**OGGETTO: Verifica di Esclusione VIA - "Raffineria di Gela
Adeguamento del Parco Serbatoi della raffineria".
Trasmissione parere n. 24 del 11 aprile 2008.**

Parere n. 24

Progetto:	RAFFINERIA DI GELA Installazione due nuovi serbatoi da 80.000 e 150.000 m ³ per consentire l'adeguamento del parco serbatoi a più elevato standard di sicurezza ambientale
Proponente:	RAFFINERIA DI GELA SpA Divisione Refining & Marketing

Ubicazione dei Sondaggi nell'Area di Installazione dei Nuovi Serbatoi

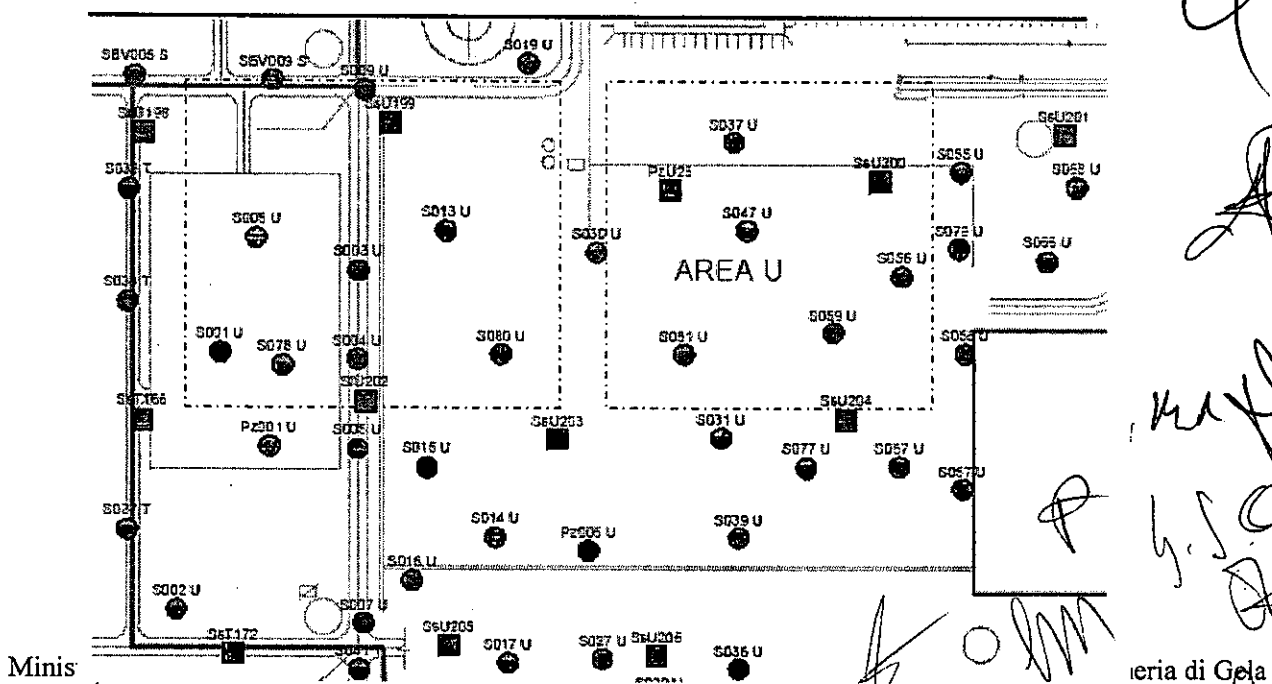
- Nella fattispecie l'area di futura ubicazione dei serbatoi è stata interessata da 34 punti di indagine tra sondaggi e piezometri. L'analisi condotta sui campioni di suolo ha mostrato un leggero superamento dei limiti normativi esclusivamente nei seguenti due campioni:

- Pz006 U: superamento del parametro arsenico nel campione prelevato ad una profondità di 1,2-2,5m;
- S015 U: superamento di idrocarburi con $C > 12$ nel campione prelevato ad una profondità di 0,4 -1,1 m.

6. - L'analisi dei rischi in corso, nell'area in cui saranno installati i nuovi serbatoi, per cui sono stati realizzati 34 pozzi di prelievo del suolo, deve essere completata e esibita prima dell'inizio dei lavori.

Ubicazione Diaframma e Nuovi Pozzi

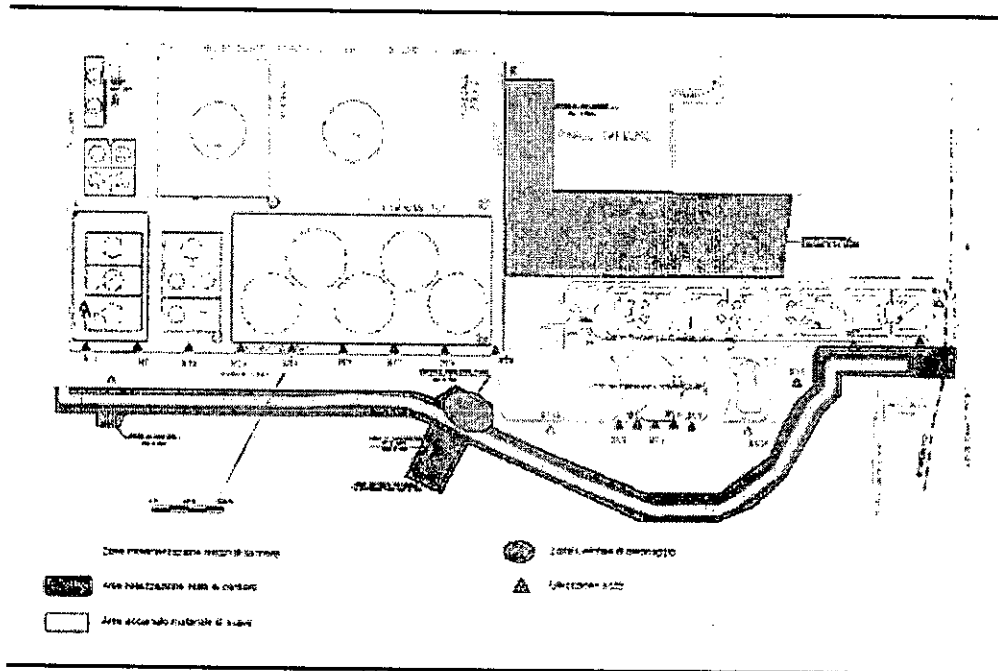
- Il diaframma composito è costituito da fango autoindurente e telo in HDPE, ha una lunghezza di 1.600 m ed è associato ad un sistema di emungimento delle acque di falda a monte dello stesso. Esso è sospeso per il primo tratto del percorso, per poi ammortarsi a valle della zona discariche, nel livello argilloso individuato nel corso delle attività di indagine. La profondità media del diaframma è di circa 20-25 m dal p.c. (-10 m rispetto al livello medio del mare).

- La funzione dei pozzi barriera BT (11 unità) e BV (12 unità) è quella di determinare un gradiente vallemonte atto a portare ad una graduale riduzione dell'entità della contaminazione della falda mediante recupero della contaminazione disciolta e dell'eventuale prodotto surnatante a monte del diaframma. L'area di installazione del diaframma si trova ad una distanza di circa 600 m da quella in cui saranno realizzati i nuovi serbatoi.
